**Avis de la mission régionale
d'autorité environnementale
Hauts-de-France
sur le projet de parc éolien du Marchais Casiez
sur la commune de Bertry (59)
Étude d'impact de mars 2023**

n°MRAe 2023-7149

AVIS DÉLIBÉRÉ n° 2023-7149 adopté lors de la séance du 27 juin 2023 par
la mission régionale d'autorité environnementale Hauts-de-France

Carte de présentation du projet (résumé non technique page 12)

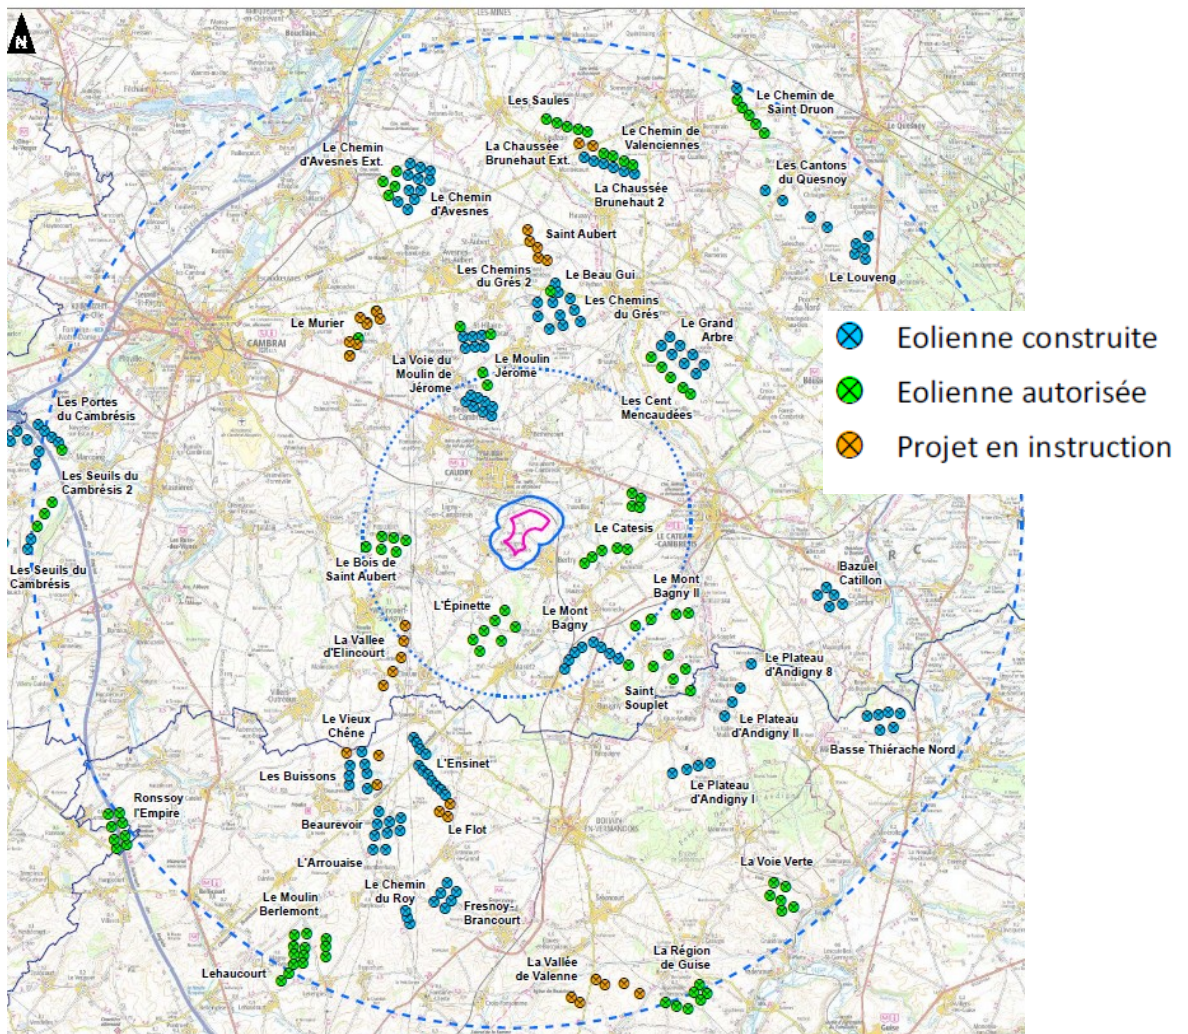
Les éoliennes sont implantées sur d'actuelles parcelles cultivées. Le parc éolien comprend la création d'un poste de livraison au milieu des éoliennes, ainsi que des plateformes de montage et la réalisation et le renforcement de pistes d'accès. Les chemins créés vont entraîner la destruction de
